Keuringsverslag van een elektrische laagspanning- en zeer lage spanningsinstallatie

NIET CONFORM

Datum keuring: 09/02/2026

Straatnaam Geraardsbergsestraat
Huisnummer 111
Busnummer
Postcode 9300
Gemeente AALST
Land België

Afbeelding schakel- en verdeelbord:

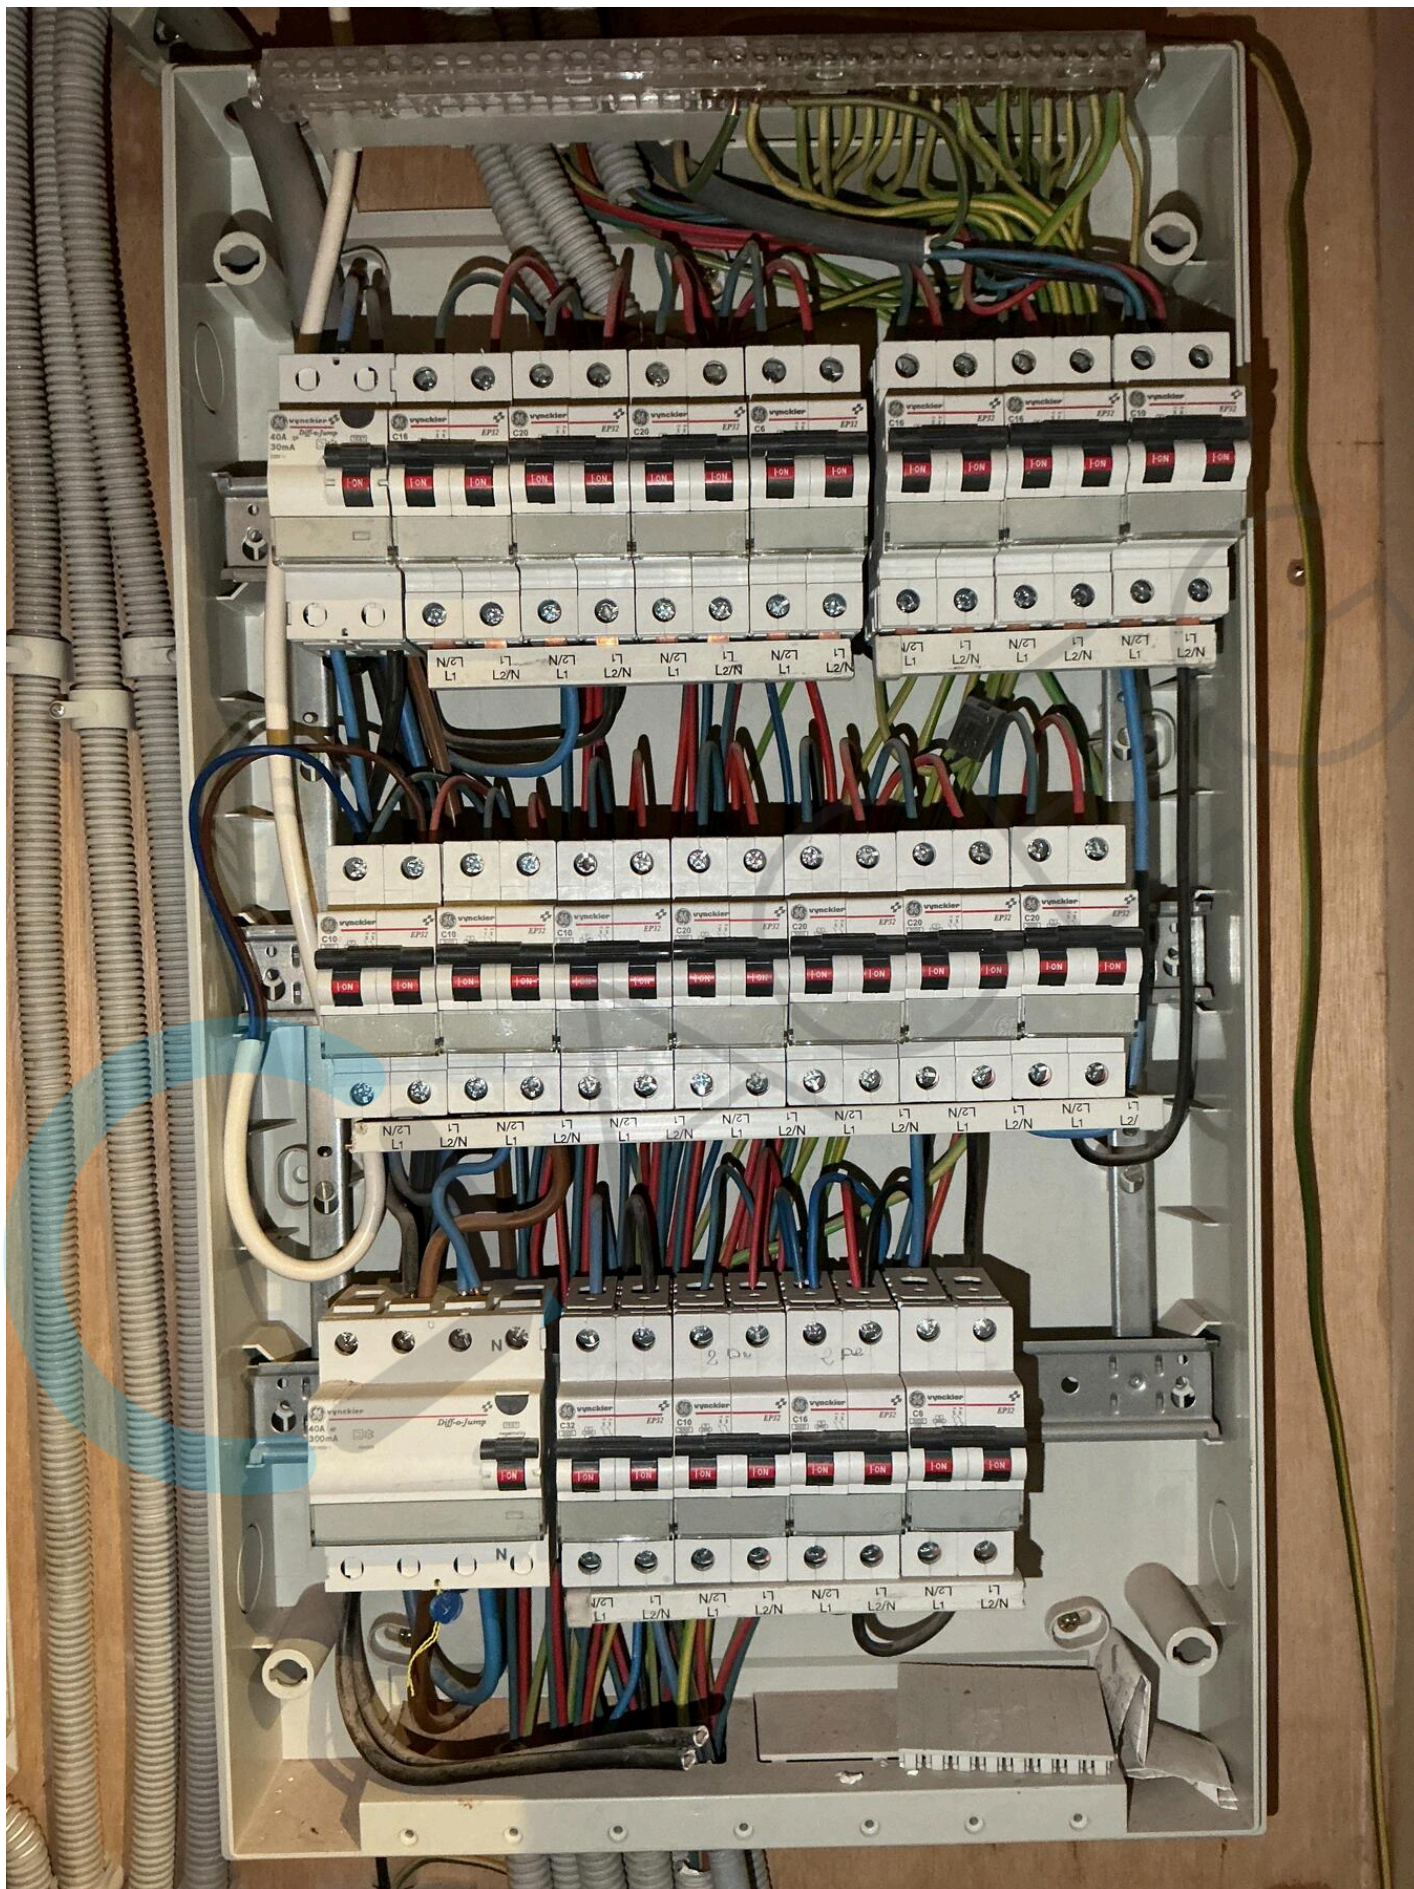
- 11.01 Eéndraadschema van de installatie is niet aanwezig. (Boek 1 Afdeling 2.12 - 2.13 en 3.1.2)
- 11.03 Situatieschema van de installatie is niet aanwezig. (Boek 1 Afdeling 2.12 - 2.13 en 3.1.2)

- 12.05 De spreidingsweerstand is groter dan 100 ohm. (Boek 1 Onderafdeling 4.2.3.2.)
- 14.08 De beschermingsgeleiders zijn niet verdeeld over de ganse installatie. (Boek 1 Onderafdeling 5.3.5.3.G. en 5.4.3.1.)

- 15.01 De aanduiding van de stroomkringen en/of apparatuur, aansluitklemmen, enz dient aangebracht of vervolledigd te worden. (Boek 1 Onderafdeling 3.1.3.1. en 3.1.3.3.A. en 5.1.6.1)

- 15.06 De deur en/of afschermplaat van het schakelbord dient (terug)geplaatst te worden. Aanraking van onder spanning staande delen mogelijk. (Boek 1 Afdeling 5.1.4. en 5.3.5.1.A. en 4.2.2.3.)

- 15.10 De genaakbare, naakte onder spanning staande delen zijn onvoldoende afgeschermd. (Boek 1 Afdeling 5.1.4. en 4.2.2.3.)
- 18.08 De geleiders van het type VOB moeten in daarvoor bestemde buizen, kabelgoten geïnstalleerd worden. (Boek 1 Onderafdeling 5.2.9.3. en 5.2.9.6.)

- 18.13 Het gebruik van kabels van het type VTLmb, LMVVR, COAX, VVT is verboden. (Boek 1 Onderafdeling 5.2.1.2.)
- 19.13 Elektrisch materieel zonder bodem mag niet rechtstreeks op brandbaar materiaal geplaatst worden. (Boek 1 Onderafdeling 5.1.1.2.)
